Arrêté n°2025- 654 -A

N° PC 042 147 24 M0034 M01

Vu la demande de permis de construire modificatif valant division présentée le 04/08/2025 par la SAS ENTREPRISE BESSENAY représentée par Monsieur BESSENAY Norbert, et complétée le 04/09/2025,

- pour un Permis de construire **modificatif** : modification du projet de division, des façades, des clôtures et des aménagements extérieurs, le bâtiment de 5 logements intermédiaires sera destiné à du logement locatif social et le bâtiment de 7 logements intermédiaires sera destiné à de l'accession sociale (PSLA),
- sur un terrain situé Rue Antoine du Verdier,
- pour une surface de plancher créée de 1523 m²,

Rayons de pivot à prendre en compte pour les nouveaux aménagements, en lotissements, zones industrielles, logements collectifs.

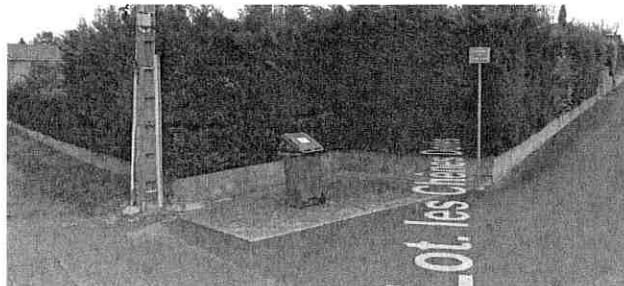
D'après les plans transmis, les lots A à H pourront être collectés en porte à porte sous réserve d'un essai camion et d'une validation de l'extension. Concernant les lots I,J,K,L ceux-ci pourront être collectés en porte à porte si une aire de retournement est prévue au niveau des bâtiments K et L. Vous trouverez ci-dessous les préconisations pour les aires de retournement :

Les rayons proposés sont les rayons minimums pour permettre le passage de tous les véhicules (19T et 26T) y compris les plus contraignants du parc (à l'exclusion des véhicules amphibie roll).

En revanche, si aucune extension n'est possible, les bacs devront être présentés sur l'espace prévu à cet effet, allée de Rio. Il sera nécessaire de veiller à ce que l'espace dédié soit suffisamment conséquent pour accueillir le nombre de bacs nécessaires et aucune clôture ni barrière ne devront être prévues afin de faciliter la collecte (exemple ci-dessous d'une aire de présentation). Les bacs devront être rentrés après le passage du camion, conformément au règlement de collecte en vigueur.
